Distr.  
GÉNÉRALE  
ECE/TRANS/WP.29/2006/88  
9 août 2006

**PROPOSITION DE SÉRIE 04 D'AMENDEMENTS AU RÈGLEMENT N° 48**

(Installation des dispositifs d'éclairage et de signalisation lumineuse)

Transmis par le Groupe de travail de l'éclairage  
et de la signalisation lumineuse (GRE)

Modèle A

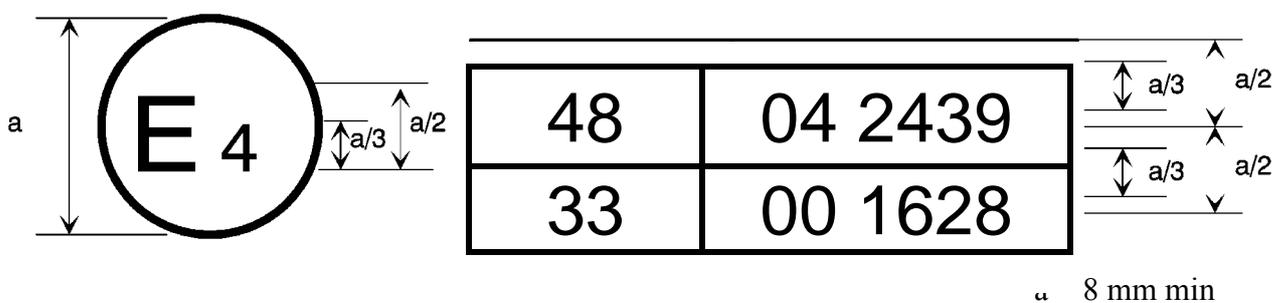
Annexe 2, modifier comme suit:

La marque d'homologation ci-dessus, apposée sur un véhicule, indique que le type de ce véhicule a été homologué aux Pays-Bas (E4), en ce qui concerne l'installation de dispositifs d'éclairage et de signalisation lumineuse, en application du Règlement n° 48 tel qu'il a été modifié par la série 04 d'amendements. Le numéro d'homologation indique que l'homologation a été accordée conformément aux prescriptions du Règlement n° 48 tel qu'il a été modifié par la série 04 d'amendements.
